**Demande d'ouverture d'une carrière de sables et de graviers  
déposée par la Société Générale de Dragage et de Concassage  
Communes de Castelsarrasin (82), lieux-dits « Ilots »,  
« Rivière basse » et « Larengade »**

**Avis de l'Autorité environnementale**

**N° saisine : 2019-8134**

**Avis émis le 28 janvier 2020**

*Habitats de végétations (source étude d'impact SOE)*

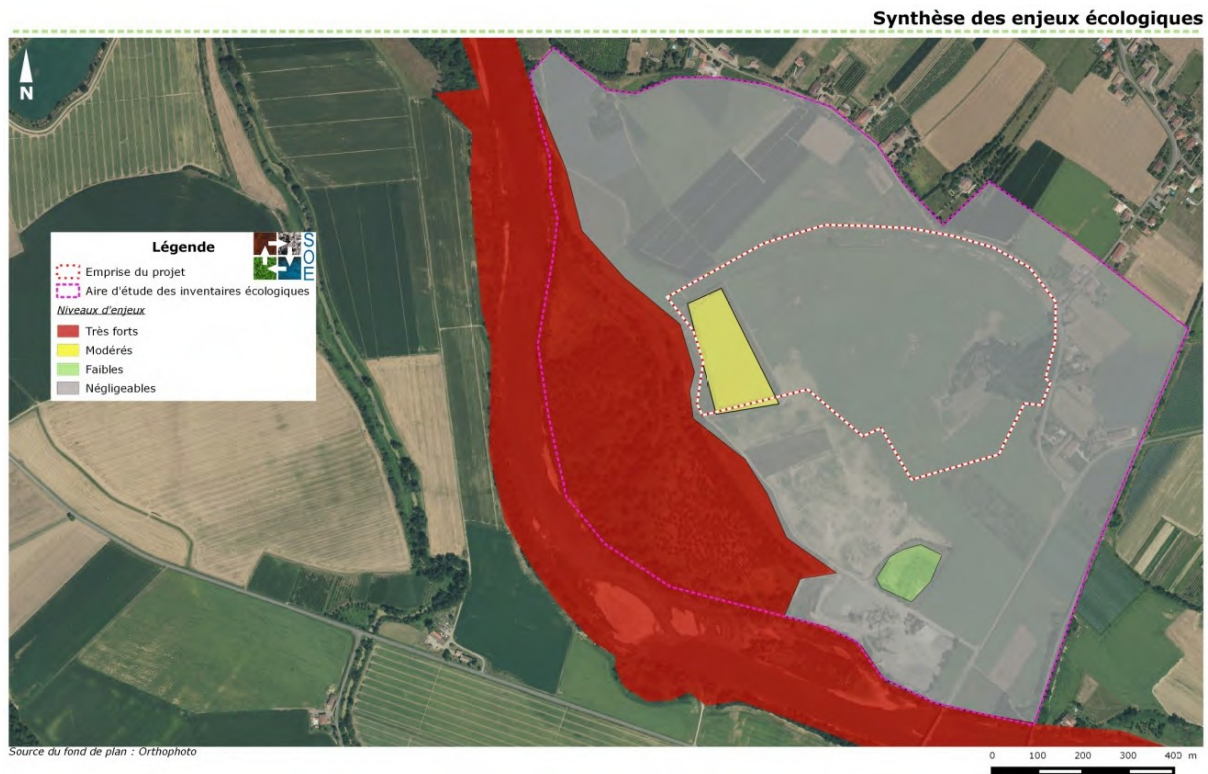
Aucun sondage pédologique n'a été réalisé. L'étude d'impact, justifie l'absence de relevé pédologique en précisant « *La zone exploitable du projet ne présente pas les mêmes conditions géomorphologiques et possède des capacités d'infiltration satisfaisantes qui ne permettent pas le développement de phénomènes d'hydromorphie.* »

La MRAe estime que cette justification n'est pas suffisante et que l'absence de relevé pédologique ne permet pas de confirmer ou d'infirmer le caractère hydromorphe de ces milieux (terrains en friche, zones rudérales et plantations de peupliers).

**La MRAe recommande de réaliser des sondages pédologiques confirmant l'analyse initiale du dossier et d'actualiser l'identification des zones humides en prenant en compte des critères hydromorphes et hygrophiles en application de la loi n° 2019-773 du 24 juillet 2019<sup>9</sup> portant création de l'Office français de la biodiversité, modifiant les missions des fédérations des chasseurs et renforçant la police de l'environnement. Elle recommande de réactualiser en conséquence les enjeux, de réévaluer si besoin les impacts du projet et de proposer en le cas échéant des mesures d'évitement, de réduction ou de compensation.**

Plan de réaménagement du site

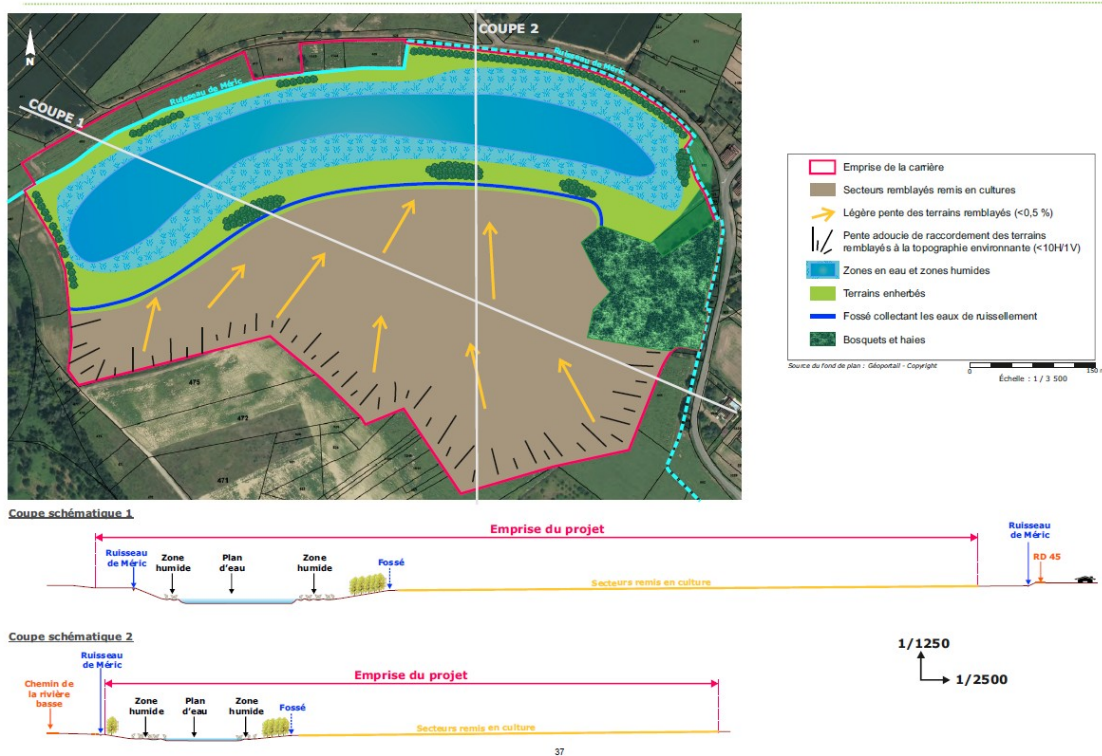
Le dossier ne présente aucune garantie technique permettant de confirmer la reprise effective d'une activité agricole. La qualité du substrat utilisé, l'origine et le potentiel culturel ne figurent pas dans le dossier.

**La MRAe recommande de compléter le dossier par une étude agronomique qui permettra de définir les modalités de remise en état nécessaire à une reprise d'une activité agricole effective. La MRAe recommande d'intégrer ces modalités dans l'arrêté préfectoral d'autorisation.**
